Projet d'aménagement de la voie verte entre la commune de Ferney-Voltaire au sud et la commune de Gex au nord Sections de Cessy, de Ségny, d'Ornex et Ferney-Voltaire

DOSSIER D'ENQUÊTE PUBLIQUE PRÉALABLE À LA DÉCLARATION D'UTILITÉ PUBLIQUE

Analyse du dossier

par l'Association des Piétons et Cyclistes du Pays de Gex - APiCy

Figure 3 Extrait de la carte du Ch Gué, indiquant la connexion au réseau suisse

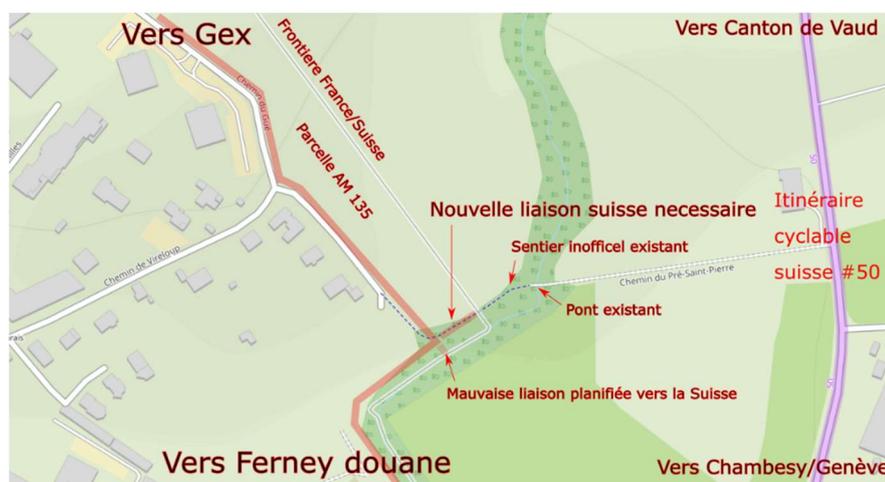
10. **Ferney-Voltaire – Secteur Chemin du Gué:**

Les plans pour la liaison vers le réseau cyclable suisse très proche sont incorrects.

Les plans d'exécution, ainsi que le plan parcellaire montrent cette liaison allant directement vers le sud, en prolongement directe du Chemin de Gué. Or, pour joindre le réseau suisse, la véloroute doit tourner vers l'est, en poursuivant la limite sud de la parcelle AM135. Ceci permettrait à la véloroute de joindre (en Suisse) le Chemin du Pré-Saint-Pierre, et l'itinéraire cyclable suisse numéro 50.

APiCy propose d'inclure dans le projet parcellaire une bande de 5-10m de largeur, le long de la limite sud de la parcelle AM135. Vu l'étroitesse de cette parcelle, ceci n'ajoute pas beaucoup de surface. (Si nécessaire, pour compenser cette surface supplémentaire, on pourrait réduire légèrement la largeur de la bande parallèle au Chemin de Gué)
